# リコール情報

令和6年7月10日届出 令和6年7月11日作業開始 リコール届出番号 外-3838

## 1. 不具合の内容

# 改善箇所説明図

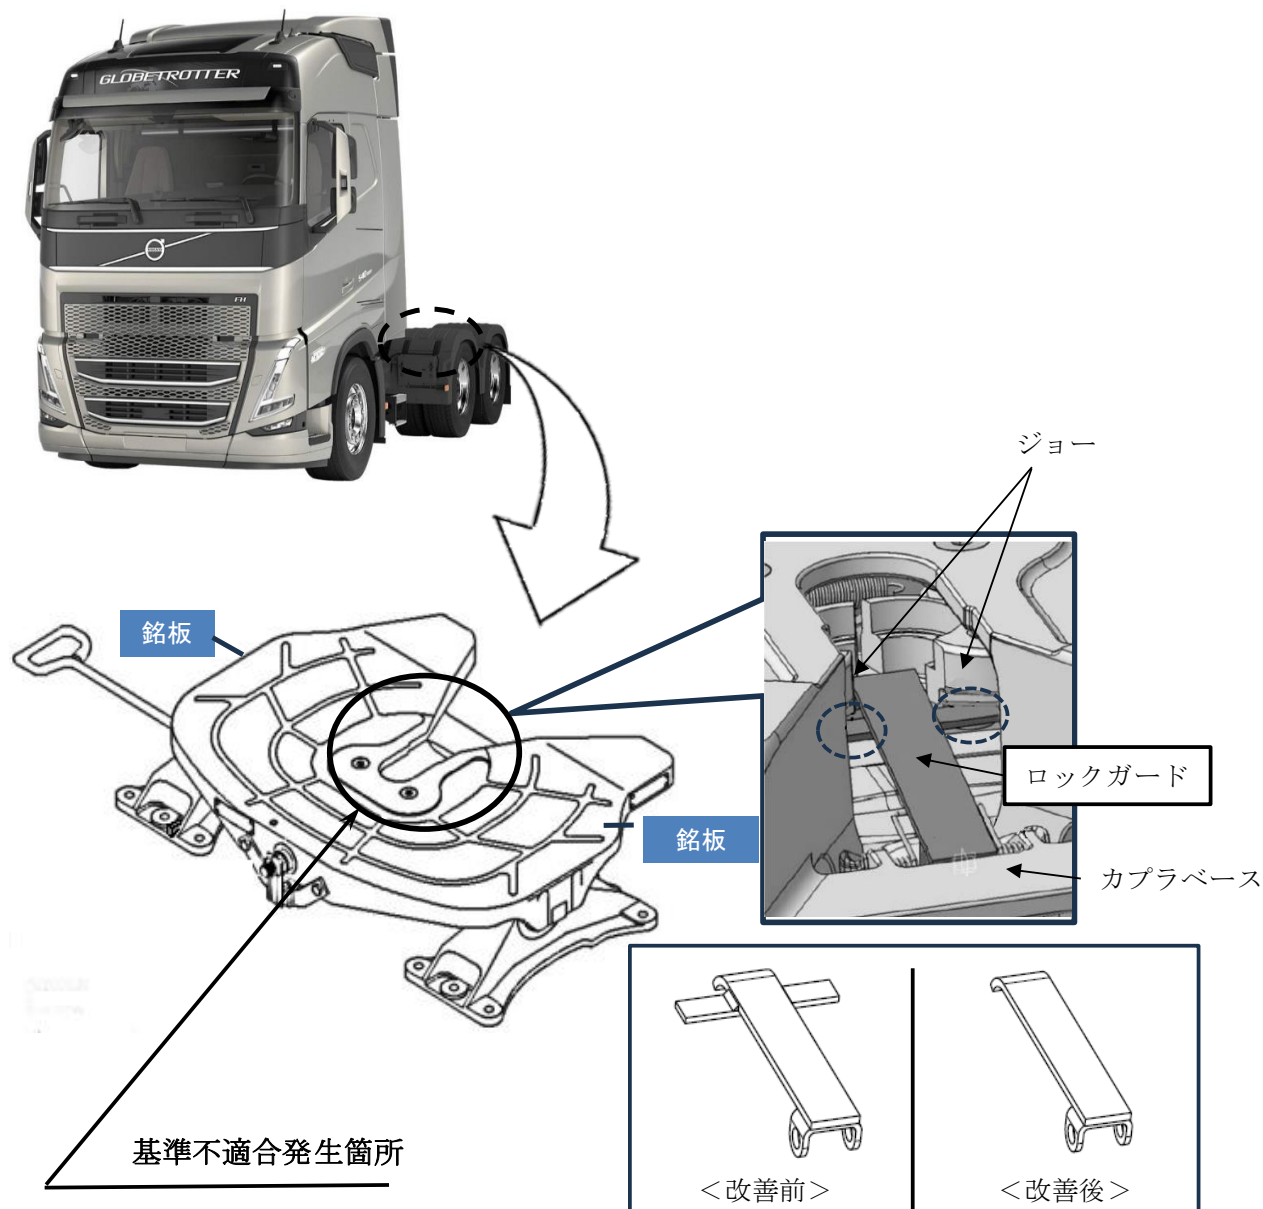
大型トラックの2軸式カップラにおいて、製造工程の作業性改善で設計変更したロックガード（誤連結防止部品）の形状が不適切なため、トラックとトレーラの高さが合っていない状態で連結操作を行うと、ロックガードが正しく作動せず誤連結状態となるとともに、運転席センタパネル内に連結完了を示す連結確認ランプが点灯することがある。そのため、目視による連結状態の確認をしないまま使用を続けると、走行中にトラックとトレーラが分離するおそれがある。

全車両、ロックガードの形状を確認し、交換対象の場合はロックガードを対策品と交換し、ジョー上面とロックガードR部頂点を計測の上、必要に応じて調整する。なお、対策品に交換するまでの間、使用者へ連結操作時にトラックとトレーラの高さを合わせることを、および完了後に連結状態を目視確認することを周知する。

識別: 連結装置左後方または右側方の銘板に白色ペイントを塗布する。
